SERVIZIO DI PROGETTAZIONE PER LA REDAZIONE DEL PIANO DI ELIMINAZIONE DELLE
BARRIERE ARCHITETTONICHE NEGLI SPAZI APERTI (P.A.U.)
COMUNE DI NOVE (VI)

PARCO OASI FLUVIALE BRENTA

SCHEDE TECNICHE

400

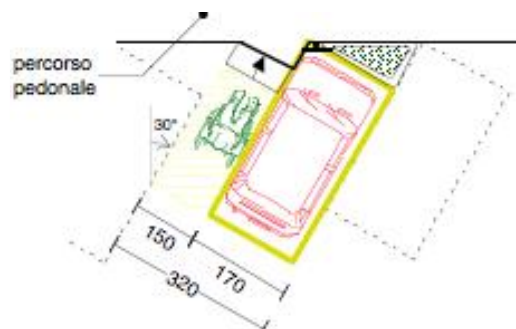
Assenza di parcheggio riservato posto a spina di pesce.

Inserire un parcheggio riservato posto a spina di pesce rispetto alla sede stradale. L'area di sbarco deve essere almeno larga cm. 150 ed essere opportunamente collegata con il marciapiede posto in prossimità.

402

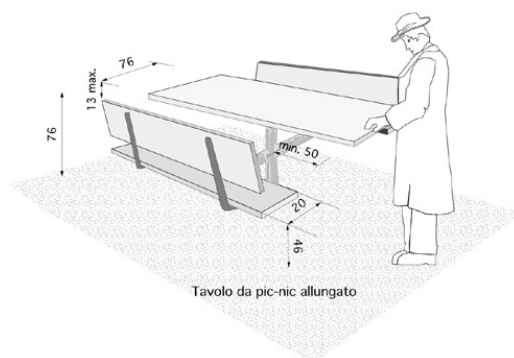
Tavoli inadatti (altezza non regolare e impossibilità di accostarsi per una persona in carrozzina)

La tipologia di tavolo più idonea è dunque quella rettangolare con i lati corti allungati di almeno 50 cm.. L'altezza del piano superiore da terra è importante per l'accostamento delle carrozzine elettroniche, questa non dovrebbe essere inferiore a cm. 75 da terra.

403

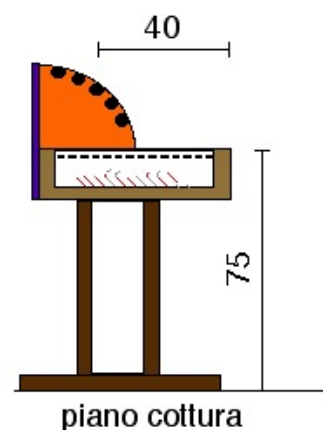
Assenza di piani di cottura

Il piano di cottura deve avere un'altezza che permetta l'accostamento di una carrozzina e quindi non essere superiore a cm 75/80 da terra. Il piano non deve superare una profondità di cm 40/50; è preferibile che vi siano ai lati dei piani d'appoggio.

L'area dove è collocata l'attrezzatura per la cottura, deve essere facilmente raggiungibile, ed avere un'area utile per l'attività da svolgersi anche su sedia a ruote. Si suggerisce uno spazio pavimentato di almeno cm. 200 x cm. 150 escluse le attrezzature.

405

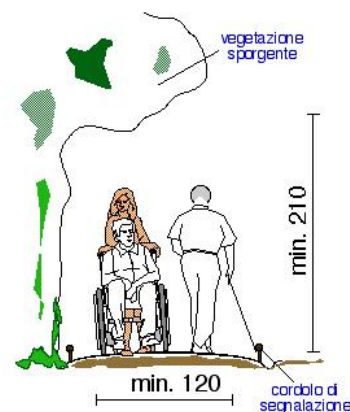
Assenza di percorso idoneo per il collegamento con/fra oggetti d'arredo, giochi e quant'altro infrastrutturalmente presente nel parco/giardino.

Tracciare il percorso e procedere con lo spianamento del terreno mediante lieve di pietrame e qualsiasi altro trovante di dimensioni tali da costituire ostacolo o discontinuità sulla superficie, con successivi reinterro, livellatura delle buche formatesi e compattazione con mezzo meccanico (rullo). Stesura di ghiaia in natura (stabilizzato con inerti vagliati fini) per la formazione di strato superficiale finito, compresa la cilindatura e compattazione con mezzi meccanici. Delimitare il percorso con cordoli o elementi simili con medesima funzione per consentire l'orientamento da parte delle persone non vedenti.

406

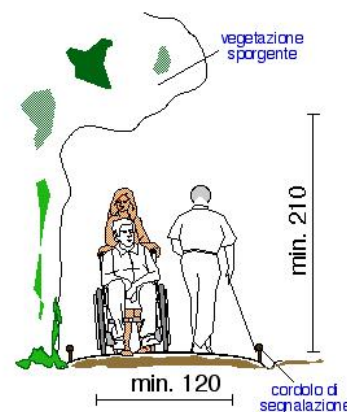
Assenza di percorso idoneo per il collegamento con/fra oggetti d'arredo, giochi e quant'altro infrastrutturalmente presente nel parco/giardino.

Tracciare il percorso e procedere con lo spianamento del terreno mediante lieve di pietrame e qualsiasi altro trovante di dimensioni tali da costituire ostacolo o discontinuità sulla superficie, con successivi reinterro, livellatura delle buche formatesi e compattazione con mezzo meccanico (rullo). Stesura di ghiaia in natura (stabilizzato con inerti vagliati fini) per la formazione di strato superficiale finito, compresa la cilindratura e compattazione con mezzi meccanici. Delimitare il percorso con cordoli o elementi simili con medesima funzione per consentire l'orientamento da parte delle persone non vedenti.

407

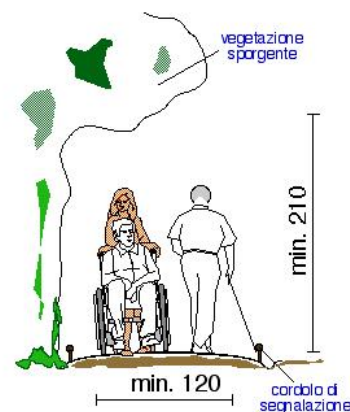
Assenza di percorso idoneo per il collegamento con/fra oggetti d'arredo, giochi e quant'altro infrastrutturalmente presente nel parco/giardino.

Tracciare il percorso e procedere con lo spianamento del terreno mediante lieve di pietrame e qualsiasi altro trovante di dimensioni tali da costituire ostacolo o discontinuità sulla superficie, con successivi reinterro, livellatura delle buche formatesi e compattazione con mezzo meccanico (rullo). Stesura di ghiaia in natura (stabilizzato con inerti vagliati fini) per la formazione di strato superficiale finito, compresa la cilindatura e compattazione con mezzi meccanici. Delimitare il percorso con cordoli o elementi simili con medesima funzione per consentire l'orientamento da parte delle persone non vedenti.

408

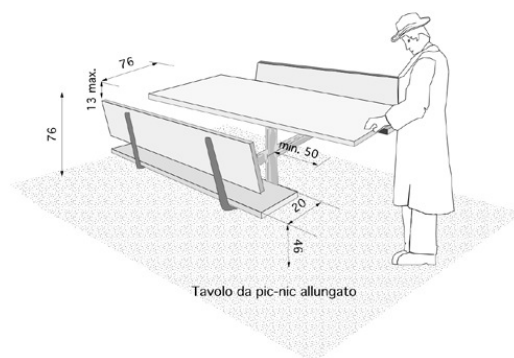
Tavoli inadatti (altezza non regolare e impossibilità di accostarsi per una persona in carrozzina)

La tipologia di tavolo più idonea è dunque quella rettangolare con i lati corti allungati di almeno 50 cm.. L'altezza del piano superiore da terra è importante per l'accostamento delle carrozzine elettroniche, questa non dovrebbe essere inferiore a cm. 75 da terra.

410

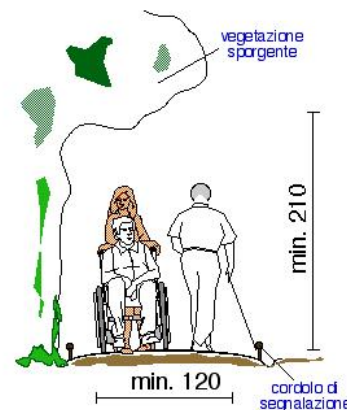
Assenza di percorso idoneo per il collegamento con/fra oggetti d'arredo, giochi e quant'altro infrastrutturalmente presente nel parco/giardino.

Tracciare il percorso e procedere con lo spianamento del terreno mediante lieve di pietrame e qualsiasi altro trovante di dimensioni tali da costituire ostacolo o discontinuità sulla superficie, con successivi reinterro, livellatura delle buche formatesi e compattazione con mezzo meccanico (rullo). Stesura di ghiaia in natura (stabilizzato con inerti vagliati fini) per la formazione di strato superficiale finito, compresa la cilindatura e compattazione con mezzi meccanici. Delimitare il percorso con cordoli o elementi simili con medesima funzione per consentire l'orientamento da parte delle persone non vedenti.

411

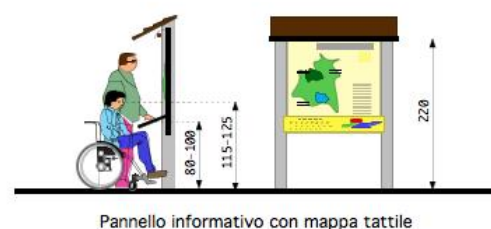
Assenza di segnaletica informativa

Inserimento di segnaletica informativa composta da pannello verticale per lettura "a vista" e pannello inclinato per lettura tattile. Qualora il pannello espositivo sarà del tipo "a bandiera", dovrà essere collocato a un'altezza da terra non inferiore a 210 cm.

413

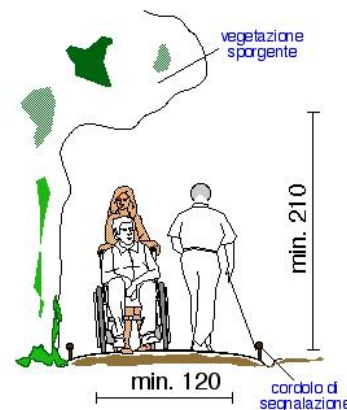
Assenza di percorso idoneo per il collegamento con/fra oggetti d'arredo, giochi e quant'altro infrastrutturalmente presente nel parco/giardino.

Tracciare il percorso e procedere con lo spianamento del terreno mediante lieve di pietrame e qualsiasi altro trovante di dimensioni tali da costituire ostacolo o discontinuità sulla superficie, con successivi reinterro, livellatura delle buche formatesi e compattazione con mezzo meccanico (rullo). Stesura di ghiaia in natura (stabilizzato con inerti vagliati fini) per la formazione di strato superficiale finito, compresa la cilindatura e compattazione con mezzi meccanici. Delimitare il percorso con cordoli o elementi simili con medesima funzione per consentire l'orientamento da parte delle persone non vedenti.

414

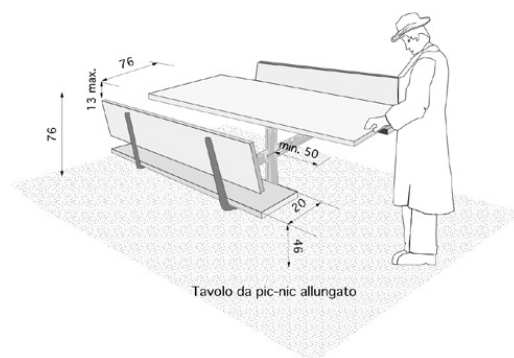
Tavoli inadatti (altezza non regolare e impossibilità di accostarsi per una persona in carrozzina)

La tipologia di tavolo più idonea è dunque quella rettangolare con i lati corti allungati di almeno 50 cm.. L'altezza del piano superiore da terra è importante per l'accostamento delle carrozzine elettroniche, questa non dovrebbe essere inferiore a cm. 75 da terra.

416

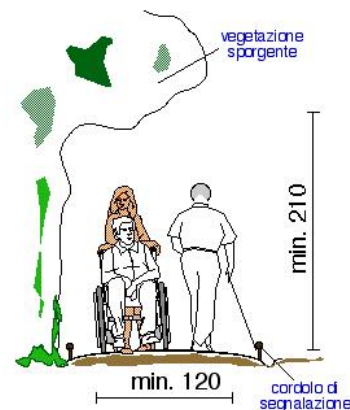
Assenza di percorso idoneo per il collegamento con/fra oggetti d'arredo, giochi e quant'altro infrastrutturalmente presente nel parco/giardino.

Tracciare il percorso e procedere con lo spianamento del terreno mediante lieve di pietrame e qualsiasi altro trovante di dimensioni tali da costituire ostacolo o discontinuità sulla superficie, con successivi reinterro, livellatura delle buche formatesi e compattazione con mezzo meccanico (rullo). Stesura di ghiaia in natura (stabilizzato con inerti vagliati fini) per la formazione di strato superficiale finito, compresa la cilindatura e compattazione con mezzi meccanici. Delimitare il percorso con cordoli o elementi simili con medesima funzione per consentire l'orientamento da parte delle persone non vedenti.

417

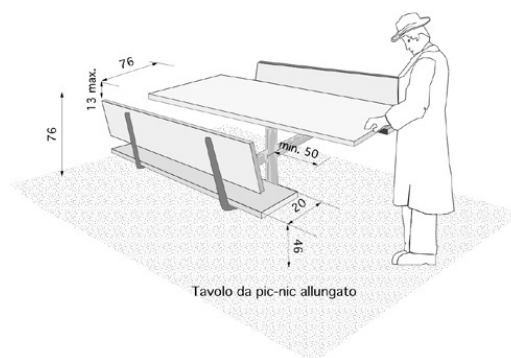
Tavoli inadatti (altezza non regolare e impossibilità di accostarsi per una persona in carrozzina)

La tipologia di tavolo più idonea è dunque quella rettangolare con i lati corti allungati di almeno 50 cm.. L'altezza del piano superiore da terra è importante per l'accostamento delle carrozzine elettroniche, questa non dovrebbe essere inferiore a cm. 75 da terra.

418

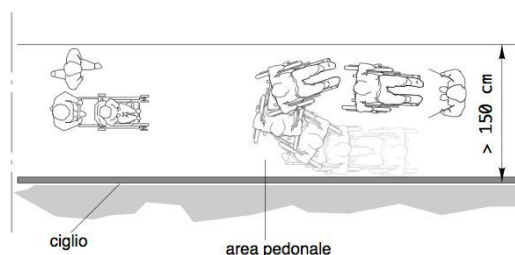
Assenza di percorso a raso

Nuova realizzazione di marciapiedi a raso con le seguenti caratteristiche:

- altezza massima 2,5 cm dal piano carrabile;
- larghezza minima 150 cm; in presenza di cospicuo flusso pedonale è consigliata larghezza 200 cm; è ammessa larghezza minima 100 cm solo in caso di restrizioni puntuali o di breve lunghezza (massimo 10 m);
- pendenza longitudinale 5% (massimo 8%);
- pendenza trasversale 1%;
- altezza minima libera da ostacoli 220 cm da piano di calpestio;
- finitura tale da rendere il piano di calpestio accessibile.

419

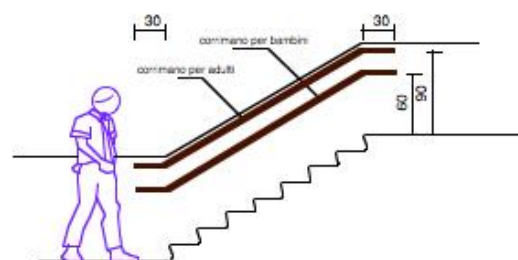
Assenza di corrimano ai lati della scala

Inserire corrimano su entrambi i lati della scala, visivamente percepibile anche a distanza da parte di persone ipovedenti. Nel caso di un uso da parte di persone adulte il corrimano dovrà avere sezione con diametro di mm 40, nel caso di maggior uso da parte di bambini il diametro non dovrà superare i 30 mm. I corrimani utilizzati da parte degli adulti saranno posti ad un'altezza compresa tra 90 e 100 cm, quelli utilizzati da parte dei bambini andranno posti a un'altezza compresa tra cm 60 e cm 75. In caso di utenza mista si consiglia l'utilizzo di doppio corrimano posto alle due altezze. Il corrimano dovrà essere prolungato di cm 30 oltre il primo e l'ultimo gradino. La distanza tra corrimano ed eventuale parete dovrà essere compresa tra i 4 e i 5 cm.

421

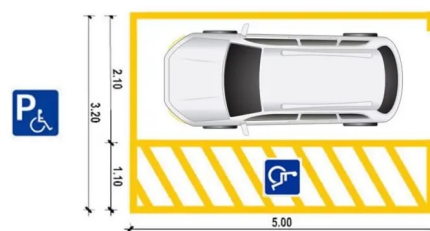
Scarsa o inesistente dotazione di parcheggi riservati ai disabili.
(Parcheggio a pettine ortogonale al percorso pedonale)

Inserimento di un'area di parcheggio di mt 5x3,20 in aderenza al percorso pedonale.

L'area dovrà essere adeguatamente evidenziata con una segnaletica verticale, posta a cm 220 d'altezza, e da una segnaletica orizzontale che individua una zona di cm 170 di larghezza, relativa all'ingombro dell'autovettura, ed una seconda, di larghezza minima cm 150, necessaria al libero movimento dell'utente in fase di trasferimento.

La zona pedonale, se non complanare, dovrà sempre essere raccordata mediante scivolo (max 8%) con il percorso principale.
